Planfeststellungsverfahren für den Ausbau der Bundesautobahn A1 zwischen der Anschlussstelle Köln-Niehl und dem Autobahnkreuz Leverkusen-West einschließlich Neubau der Rheinbrücke Leverkusen

Hier: Planungsänderung der NETG Leitung in Teilbereichen des Neulandparks

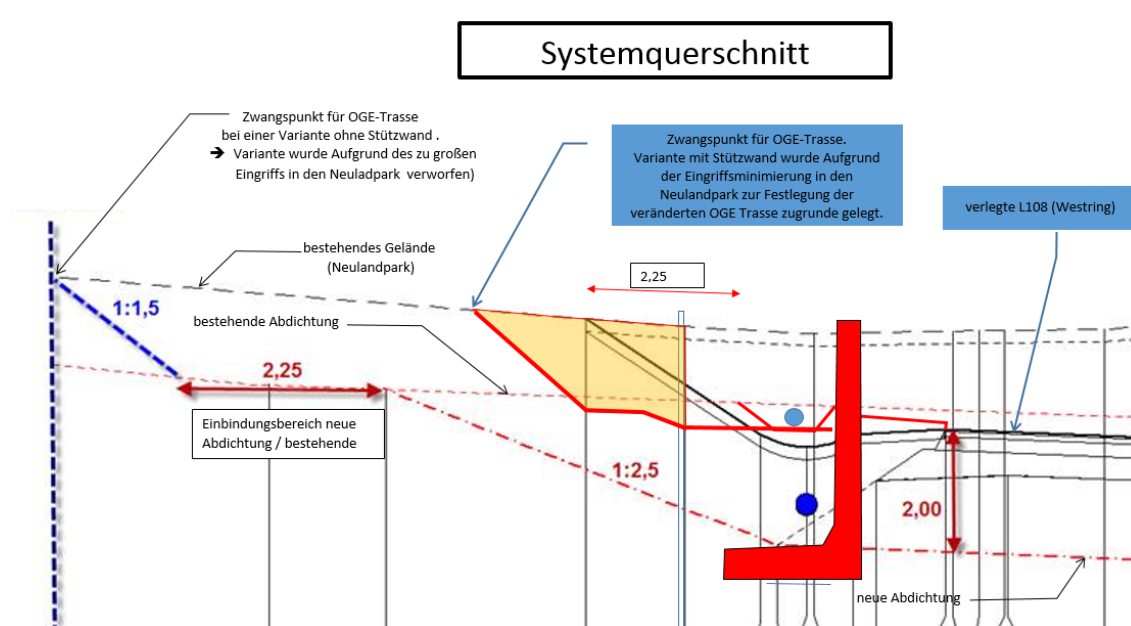
Die dazu erforderliche sog. 9. Umlegung der Leitung Nr. 200 erstreckt sich über eine Länge von ca. 650 m im nördlichen Rand des Neulandparks der Stadt Leverkusen und südlich der Straße L108 (vgl. Abbildung 1 „7. Umlegung Ltg. 200“). Die Leitung wird somit aus der Baufeldgrenze des Vorhabens herausgelegt werden. Es wird zusätzlich ein Kabelschutzrohr aus Polyethylen (PE-HD DN 90) für ein vorhandenes Betriebskabel mit in den Rohrgraben parallel zur Gasleitung verlegt.

Technische Planungsvorgaben zur Leitungsverlegung:

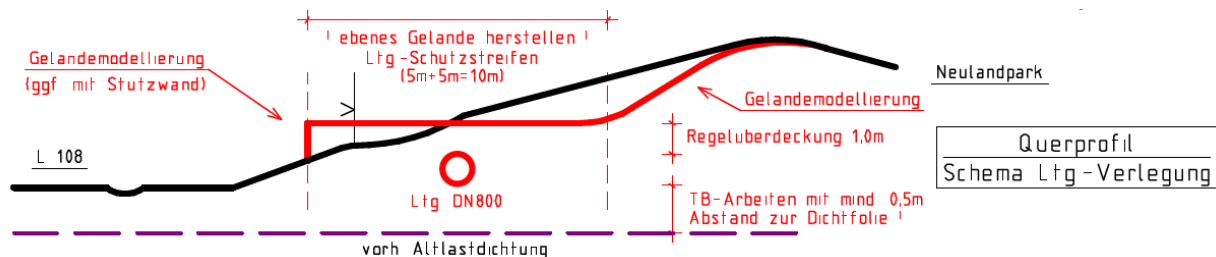
Aus Gründen der Baulogistik und zur Vermeidung von einem vorzeitigen Eingriff in das Abdichtungssystem der Altablagerung muss die Lage der Leitungstrasse gegenüber der in Unterlage 21 der Planfeststellungsunterlage dargestellten Lage am östlichen Ende des Neulandparks auf einer Länge von ca. 210m um ca. 9m (maximale Abrückung) Richtung Süden verlegt werden. Diese Lageveränderung der Leitungstrasse bedingt auch eine gegenüber der Planfeststellungsunterlage geänderte Wegführung zum östlichen Tor des Neulandparks.

Neben Vorgaben aus der Verlegetechnik wie mögliche Winkeländerungen im Verlauf der Leitungstrasse gibt der Leitungsbetreiber eine Überdeckung des Rohrscheitels von mindestens einem Meter vor. Aus den Vorgaben der Höhenlage der bestehenden Abdichtung, der Rohrabmessungen und der Mindestüberdeckung ergibt sich die Höhenlage der Leitungstrasse.
